Title - Sujet Revitalisation Havre - St-Godefroi Revitalisation Havre - St-Godefroi/Gaspésie	
Solicitation No. - N° de l'invitation F3731-220034/A	Amendment No. - N° modif. 003
Client Reference No. - N° de référence du client F3731-22-0034	Date 2022-09-19
GETS Reference No. - N° de référence de SEAG PW-\$QCM-034-18349	
File No. - N° de dossier QCM-2-45011 (034)	CCC No./N° CCC - FMS No./N° VME
Solicitation Closes - L'invitation prend fin at - à 02:00 PM Eastern Daylight Saving Time EDT on - le 2022-09-27 Heure Avancée de l'Est HAE	
F.O.B. - F.A.B.	
Plant-Usine: <input type="checkbox"/> Destination: <input checked="" type="checkbox"/> Other-Autre: <input type="checkbox"/>	
Address Enquiries to: - Adresser toutes questions à: Kirouac, Jennifer	Buyer Id - Id de l'acheteur qcm034
Telephone No. - N° de téléphone (418) 953-4110 ()	FAX No. - N° de FAX () -
Destination - of Goods, Services, and Construction: Destination - des biens, services et construction:

AMENDMENT 003

TITLE : Harbour revitalization, St-Godefroi, Gaspésie

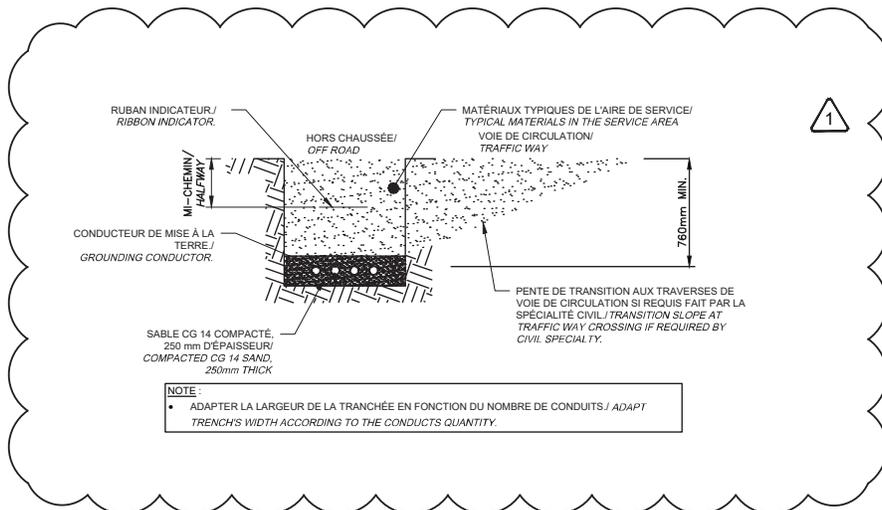
27 (EN)	To the electricity quote part 3 section 3.1: Is it up to the electrical contractor to take care of the safety on the site, barrier and signage?	The project management is under the responsibility of the general. Coordinate with the latter for the measures to be taken during the electrical work.
28 (FR)	Concernant les plans électriques: Si nous comprenons bien il y a un seul nouveau lampadaire à fournir. Est-ce le cas?	Oui
28 (EN)	Regarding the electrical plans: If we understand correctly there is only one new street light to provide. Is this the case?	Yes
29 (FR)	Concernant les plans électriques: Est-ce que nous pourrions avoir les détails du nouveau lampadaire à fournir?	Fabricant: BEACON AL-D/72L-220/4K7/UNV/SF3/GYS MPO fournit le fût.
29 (EN)	Regarding the electrical plans: If we understand correctly there is only one new street light to provide. Is this the case?	Manufacturer: BEACON AL-D/72L-220/4K7/UNV/SF3/GYS MPO supplies the drum.
